UNIDADE DE RECEPÇÃO E MOAGEM DE CLÍNQUER DO PORTO DE SETÚBAL E RESPECTIVO CAIS DE APOIO

ESTUDO DE IMPACTE AMBIENTAL

ADITAMENTO

No decurso do Processo de Avaliação de Impacte Ambiental (AIA) da Unidade de Recepção e Moagem de Clínquer do Porto de Setúbal e Respectivo Cais de Apoio (Processo de AIA n.º 1356), o Instituto do Ambiente solicitou a apresentação de alguns elementos adicionais ao Estudo de Impacte Ambiental (EIA) através de um ofício datado de 11 de Março de 2005, com a referência 0640/05/SACI-DAIA.

FIG. 2 – Distribuição da População do Roaz-Corniveiro no Estuário do Sado

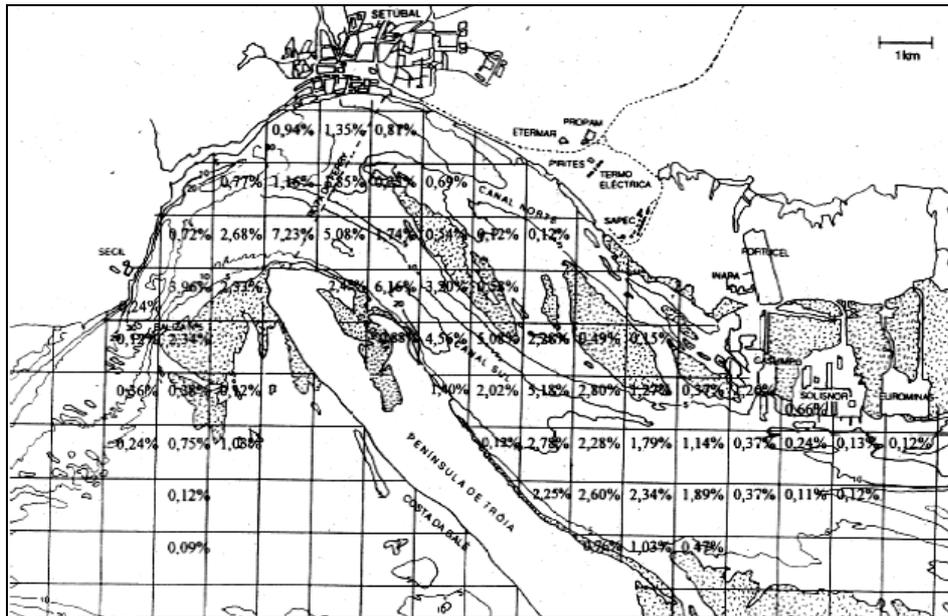
Freitas (1995) num estudo realizado sobre a utilização do Estuário do Sado pelos golfinhos, conclui que estes se encontram sobretudo no canal Sul, em particular junto à caldeira de Tróia e à extremidade da Península do mesmo nome.

Os resultados da distribuição dos golfinhos no Estuário do Sado obtidos por este autor são apresentados na Figura 2.

Constata-se que no canal Norte, onde se localiza o projecto em estudo, a incidência de golfinhos é muito reduzida, o que pode ser explicado pelo facto de este canal ter uma menor circulação de água do que o canal Sul e ser o receptor da maior parte das descargas das indústrias do Sado.
